Dotyczy: postępowania o udzielenie zamówienia publicznego prowadzonego w trybie podstawowym, zgodnie z art. 275 pkt 1 ustawy Pzp na zadanie: „**Modernizacja energetyczna budynków Zespołu Szkół nr 1 w Nowym Tomysłu przy ul. E. Szanieckiej**”

Zamawiający informuje, że w terminie określonym zgodnie z art. 284 ust. 2 ustawy z dnia 11 września 2019r. Prawo zamówień publicznych (Dz. U. z 2022r. poz. 1710 ze zm.) wpłynęły zapytania Wykonawców do Specyfikacji Warunków Zamówienia. Działając na podstawie art. 284 ust. 6 ustawy Zamawiający udostępni ich treść wraz z udzielonymi odpowiedziami:

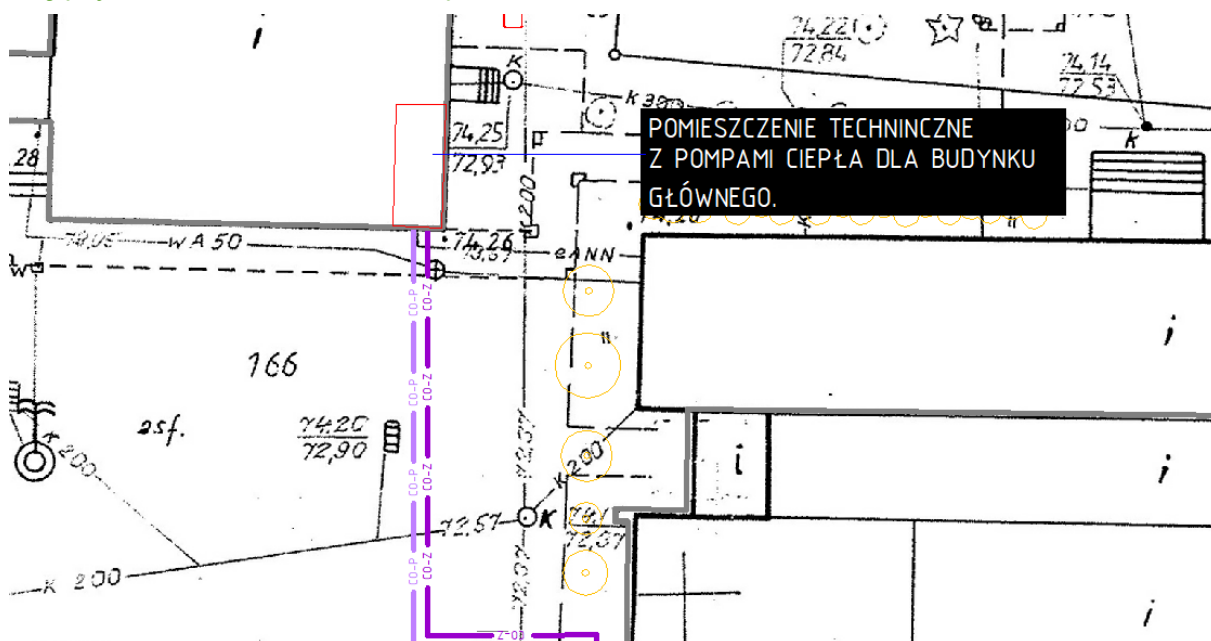
36. W związku z aktualnymi trudnościami w dostępie urządzeń, braku gwarancji producenta o gotowości urządzeń do wysyłki oraz stosunkowo krótkim czasie zakończenia przedsięwzięcia zwracamy się z zapytaniem, czy Zamawiający dopuszcza możliwość zmiany typoszeregu, producenta oraz podziału na większą liczbę modułów urządzeń grzewczych, przy niezmiennej projektowanej mocy grzewczej. Prośba o podanie przez Zamawiającego parametrów porównawczych, które powinny zostać spełnione (przez urządzenia zamiennie).

Odpowiedź: Zamawiający wyraża zgodę na zmianę typoszeregu, producenta lub podział na większą liczbę modułów urządzeń grzewczych, przy niezmiennej mocy grzewczej. Parametry techniczne nie gorsze niż zaprojektowanej pojedynczej pompy ciepła zgodnie z dokumentacją projektową oraz parametrami poniżej.

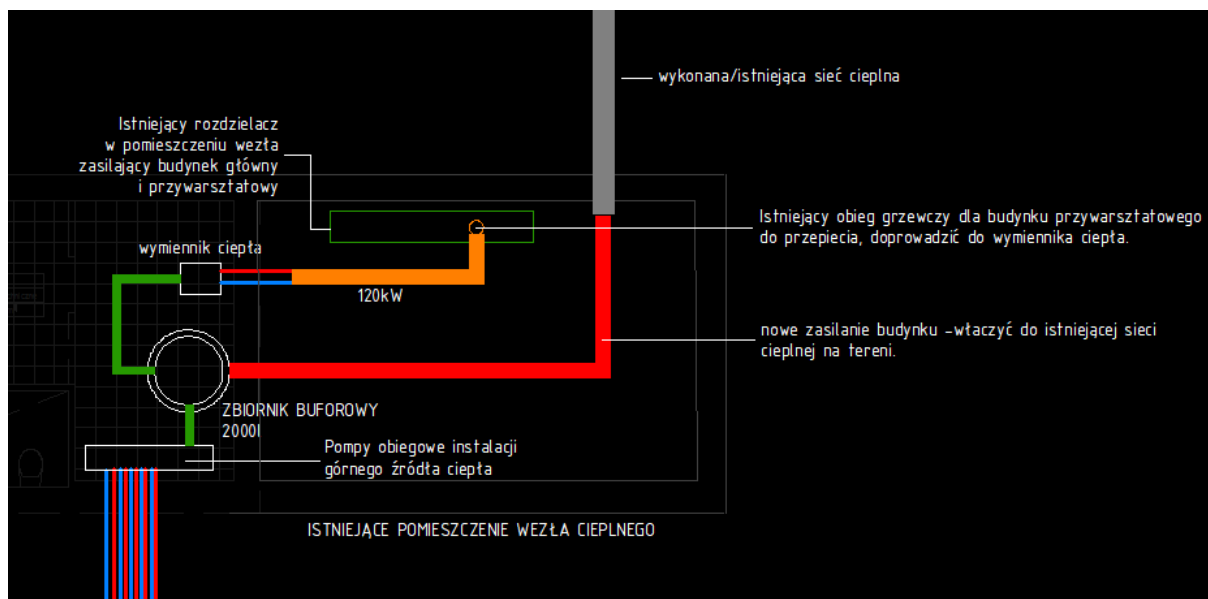
39. Pytanie dot. obszaru warsztatów: czy do budynku warsztatowego z pomieszczenia technicznego węzła pomp ciepła należy doprowadzić nowy odcinek sieci preizolowanej, czy wykorzystać odcinek istniejący? W jaki sposób przebudować istniejący węzeł cieplny by w sposób prawidłowy dostarczał ciepło do nowoprojektowanych instalacji.

Odpowiedź: Należy wykorzystać istniejący odcinek sieci preizolowanej.

Z istniejącego rozdzielacza w pomieszczeniu węzła cieplnego, należy przejąć obieg instalacji ogrzewczej zasilającej budynek warsztatowy i włączyć do projektowanego wymiennika ciepła. Na istniejącej pompie obiegowej należy zmniejszyć przepływ instalacji do 120kW.

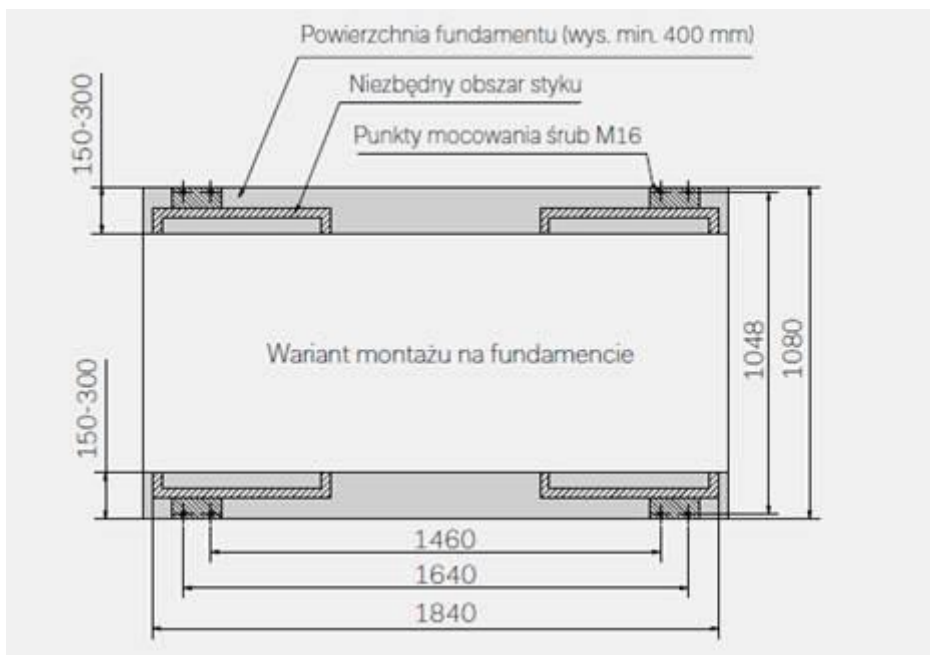
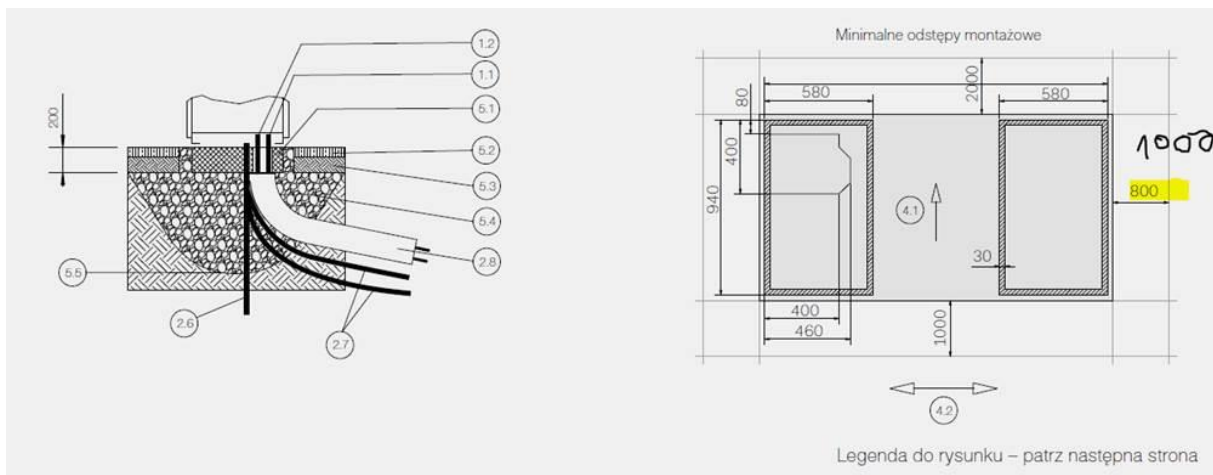
47. Pytanie ogólne: w wyniku prowadzenia prac instalowane będą nowe rurociągi, czy istniejące rurociągi podziemne będą wyłączane z eksploatacji? Jeśli tak to w jaki sposób je zabezpieczyć, odciąć?

Odpowiedź: Dla budynku poradni zostanie wykorzystana istniejąca trasa rur preizolowanych.

Obecnie instalacja zasilająca budynek główny prowadzona jest z istniejącego węzła cieplnego rurami w kanałach technicznych pod istniejącym budynkiem warsztatów. Nie znana jest lokalizacja rozgałęzienia zasilającego jeszcze pomieszczenia poradni, dlatego starą instalację należy odciąć w budynku głównym.
